Notification Urgente de Sécurité

Problème concernant les piles des stimulateurs cardiaques EnRhythm®, EnRhythm MRI®

Référence Medtronic : FA453

Exemple de tension de pile à l'interrogation inférieure à l'ERI/RRT, mais sans notification d'ERI/RRT

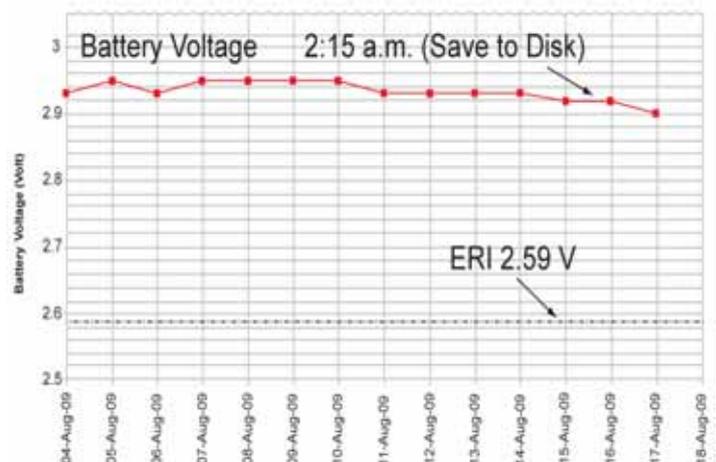
Medtronic a reçu 62 rapports (sur environ 110 000 dispositifs vendus dans le monde) indiquant que la tension de la pile affichée à l'interrogation du dispositif était inférieure à la valeur de tension de pile utilisée par le dispositif pour déclencher la notification d'ERI (indicateur de remplacement électif). Cette mesure d'une tension de pile basse a provoqué la confusion et dans quelques occasions, a eu pour conséquence une explantation non nécessaire du dispositif.

Exemple de mesure nocturne de tension au dessus de l'ERI/RRT – enregistrée dans la mémoire du dispositif mais non visible par l'utilisateur

Medtronic a identifié que l'origine du problème venait d'une impédance de la pile plus élevée que prévue et les tests internes de Medtronic ont montré qu'il n'y a aucun risque de compromettre la thérapie actuellement. Cependant, comme l'impédance de la pile augmente avec le temps, si la mise à jour logicielle dont il est question ci-dessus n'est pas installée, dans le futur, il y a un risque potentiel de perte de fonctionnalité du dispositif pour un petit pourcentage d'entre eux (moins de 0,08% à 6 ans après implantation) ; elle se traduirait par une perte de stimulation pendant la télémétrie ou la transmission CareLink ou un état de réinitialisation électrique (POR). La mise à jour logicielle éliminera ce risque.

Medtronic recommande aux médecins de continuer à se fier à la notification ERI / RRT pour déterminer le moment où remplacer le dispositif. A ce jour, aucune autre action, que ce soit de reprogrammation ou de modification de la fréquence de suivi n'est recommandée.
